## VYSVĚTLENÍ ZADÁVACÍ ZAKOMENTACE č. 2

dne 25.11.2020 zahájil zadavatel **Město Mnichovo Hradiště, se sídlem Masarykovo náměstí 1, 29501 Mnichovo Hradiště IČO 00238309** (dále jen „zadavatel“) podlimitní veřejnou zakázku na dodávky zadávanou dle ust. § 53 zákona 134/2016 Sb., o zadávání veřejných zakázek, ve znění pozdějších předpisů (dále jen „zákon“) ve zjednodušeném podlimitním řízení s názvem: **„Zateplení půdy a rekonstrukce kotelny v hotelu U Hroznů“**

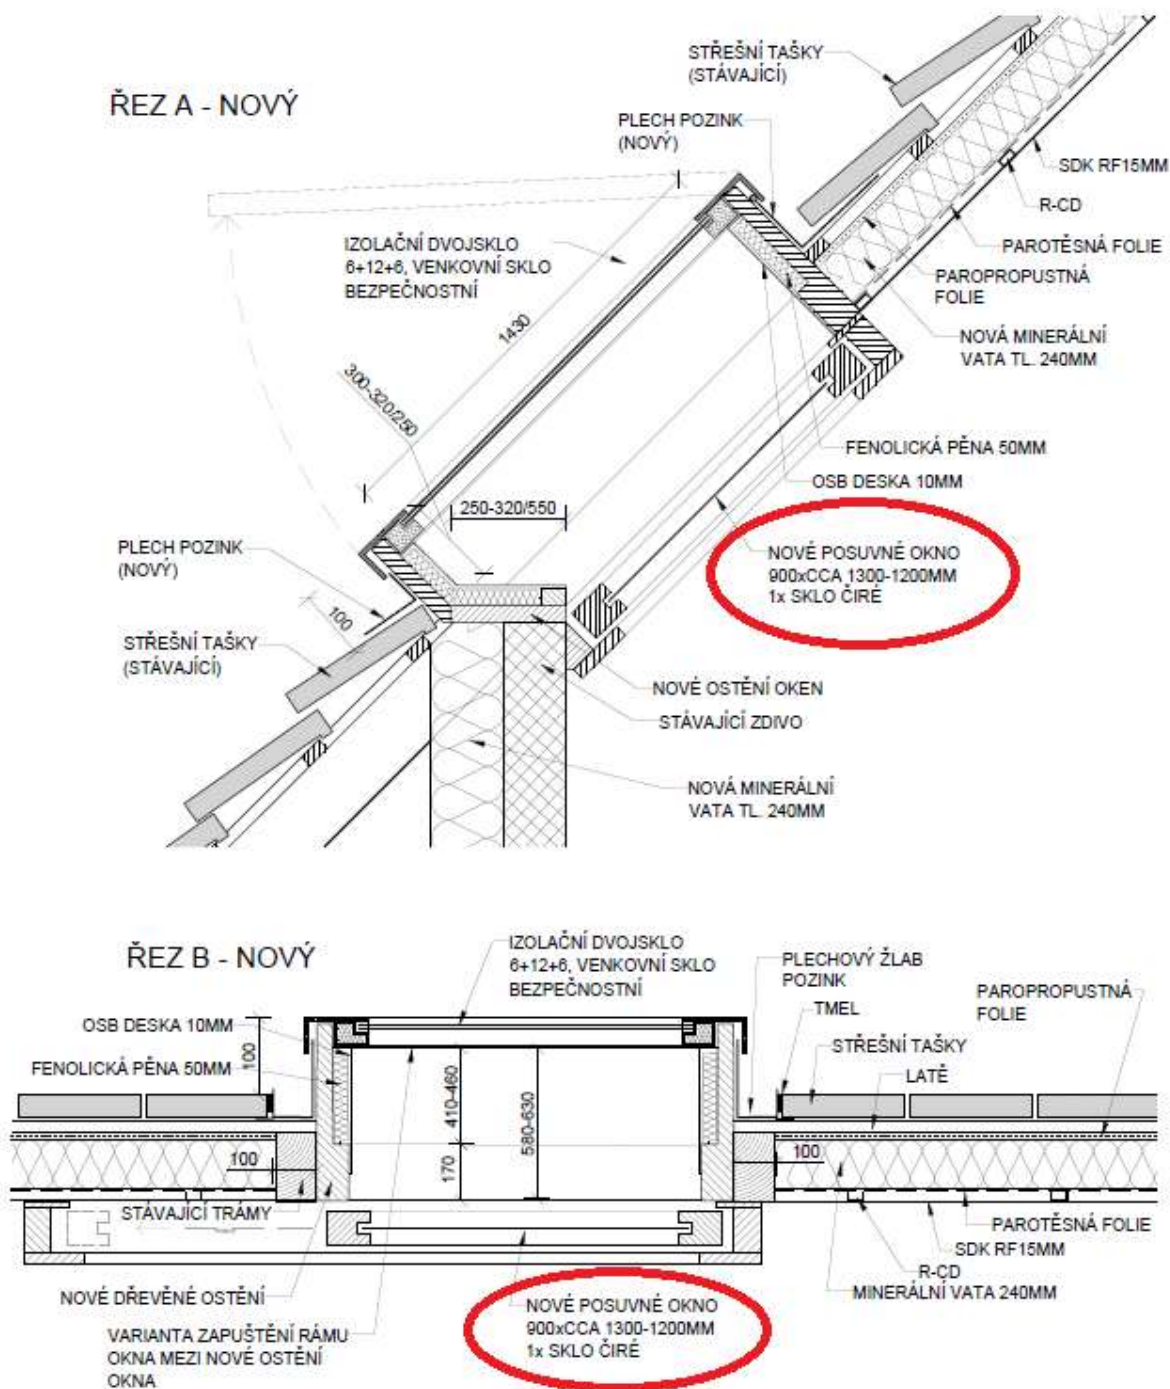
*Ve vysvětlení zadávací dokumentace č. 1, která byla zveřejněna včera, tj. 14.12.2020, v odpovědi č.5 se uvádí, že vnitřní část střešních oken bude otevíratelná (ne posuvná). Z výkresové dokumentace (viz níže) však vyplývá, že jde o okno posuvné (nikoliv otevíratelné), i v textové zprávě je uvedeno: „Vnitřní křídlo bude posuvné v přibližném provedení jako u současných oken.“. Prosíme o vyjasnění*

Zadavatel ve své odpovědi k dotazu č. 5 v rámci (DI3) zveřejnil chybnou odpověď, správné znění je následující:

Celé okno je atypické a je zahrnuto do položek 82 a 83. Jeho technické řešení je součástí projektové dokumentace a je popsáno v technické zprávě. **Vnitřní část je posuvná** a je součástí kompletního výrobku.
